PANVINIO, L.GE

**0600**

### Descrizione prestazionale dell'intervento

### Foto del rilievo

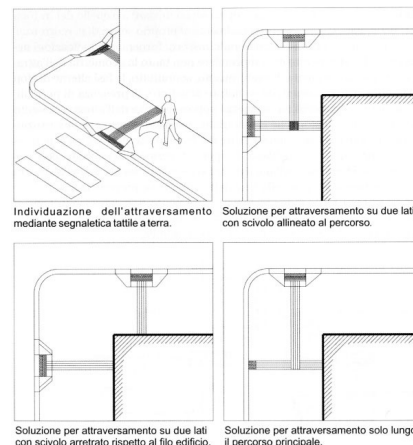
Inadeguatezza di segnalazione tattile per non vedenti

**Intercettazione dell'attraversamento pedonale** attraverso la **collocazione di adeguata segnaletica tattile sul marciapiede**.  
Se non vi è semaforo, sarà sufficiente sbarrare il marciapiede, all'altezza del centro della zona zebra, con il Codice di DIREZIONE RETTILINEA che terminerà 40 cm prima del confine fra scivolo e zona carrabile con il Codice di PERICOLO VALICABILE che deve coprire tutta la luce dello scivolo.
